Consultation relative à la demande d'autorisation environnementale déposée par la SAS Francelot pour la création d'un lotissement à Uckange

Consultation du public prescrite du 5 janvier au 7 avril 2026

Conclusions motivées du commissaire enquêteur

Plan de la première tranche du lotissement La Sapinière

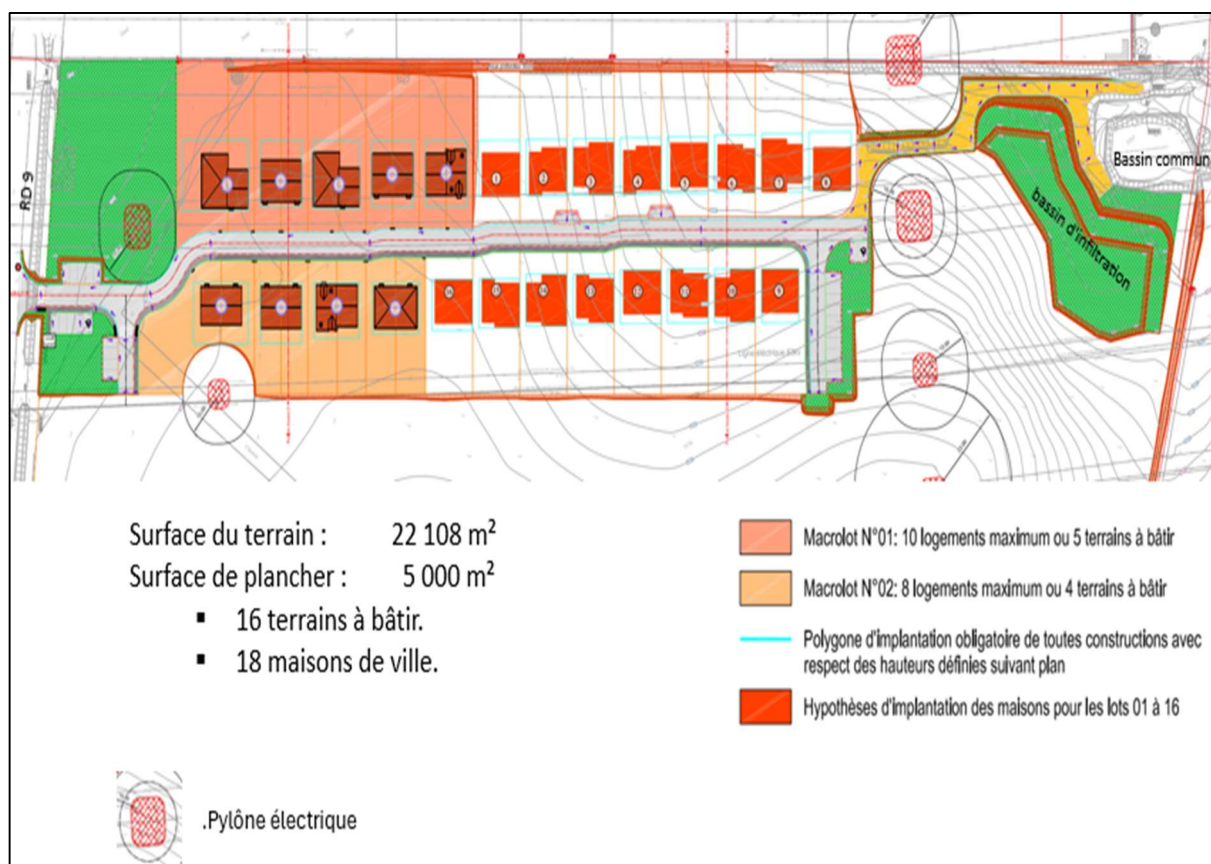
En conclusion, la présence des lignes électriques surplombant le site d'implantation du projet est contraignante mais n'interdit pas de construire, d'autant qu'il n'est pas prévu d'y implanter un établissement sensible. **En revanche, il me paraît nécessaire que la SAS Francelot complète le règlement du lotissement pour assurer la parfaite information des futurs acquéreurs en précisant bien les restrictions de RTE sur les aménagements et les usages extérieurs.**

Schéma des principes adoptés par la SAS Francelot pour la gestion des eaux pluviales

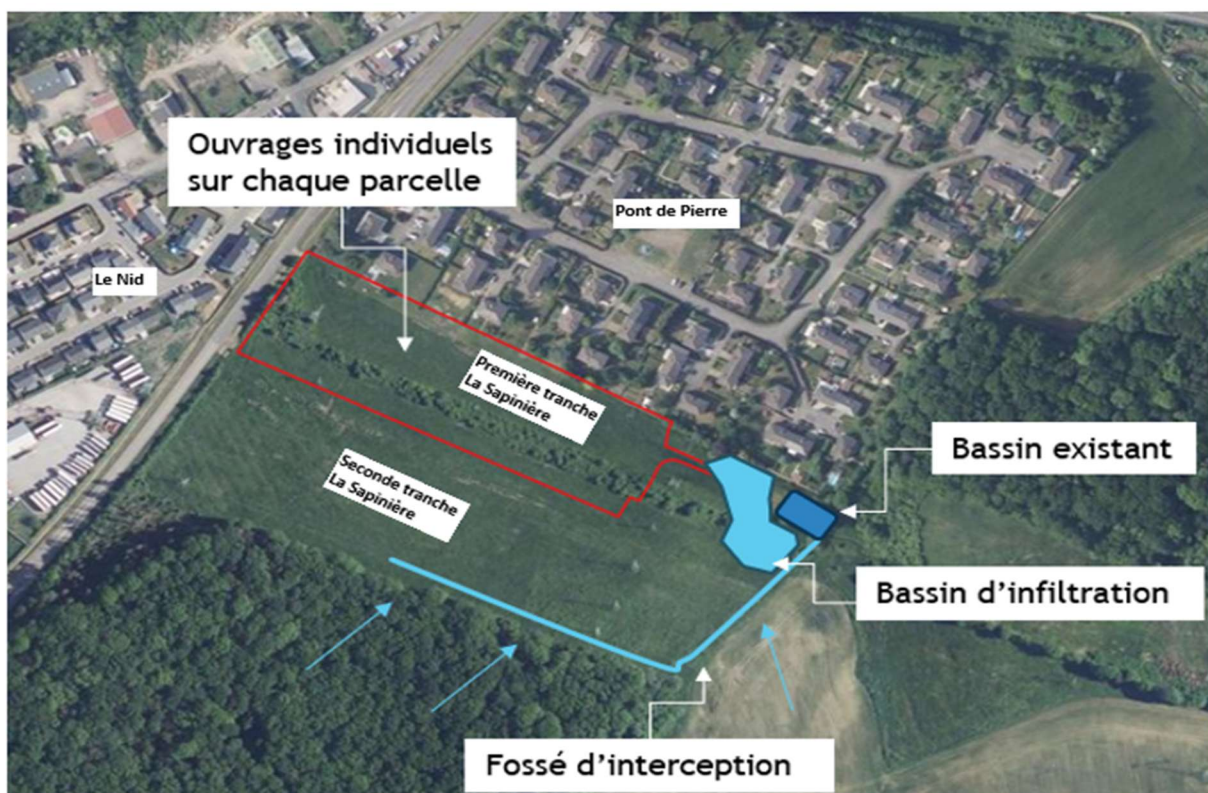
Ce système me paraît cohérent et sécurisant. Le projet de lotissement sera transparent du point de vue hydraulique. Il ne perturbera pas le fonctionnement du bassin communal de stockage-régulation actuel qui protège le lotissement Pont de Pierre. Les surfaces imperméabilisées du projet ne créeront aucun ruissellement vers ce dernier puisque la totalité de la pluie sera infiltrée sur place. Il n'aura donc aucun impact significatif sur l'hydrologie des sols et sur le cycle de l'eau dans les terrains, le bilan hydrique à l'échelle du périmètre du projet ne sera pas affecté et je n'ai pas de crainte sur un assèchement ou au contraire une remontée de la nappe dans les terrains riverains du lotissement Pont de Pierre. Je souhaite cependant signaler plusieurs points de vigilance.

Cela va dans le sens de la sécurité pour le lotissement Pont de Pierre. **Mais il faut absolument éviter que ce fossé fonctionne comme « un tuyau ». Il doit être conçu de façon à ralentir la vitesse d'écoulement des eaux interceptées et à favoriser au maximum leur infiltration. Un fossé à redents découpé en plusieurs « marches », créant ainsi des petits bassins successifs, me semble être la bonne solution à mettre en œuvre.** Elle permettra aux eaux de pluie collectées de ralentir et de déposer leurs sédiments. Elle accentuera leur infiltration tout au long de leur trajet dans la noue. Cela permettra d'apporter moins d'eau et moins de boues dans le bassin communal.

1- Concevoir la noue de déconnexion de façon à ralentir la vitesse d'écoulement des eaux de pluie interceptées et à favoriser au maximum leur infiltration. Un fossé à redents découpé en plusieurs « marches », créant ainsi des petits bassins successifs, me semble être la bonne solution à mettre en œuvre. Dans le dossier « rectifié » que la SAS Francelot a déposé suite à la consultation du public, elle indique qu'elle retient la solution que je préconise.
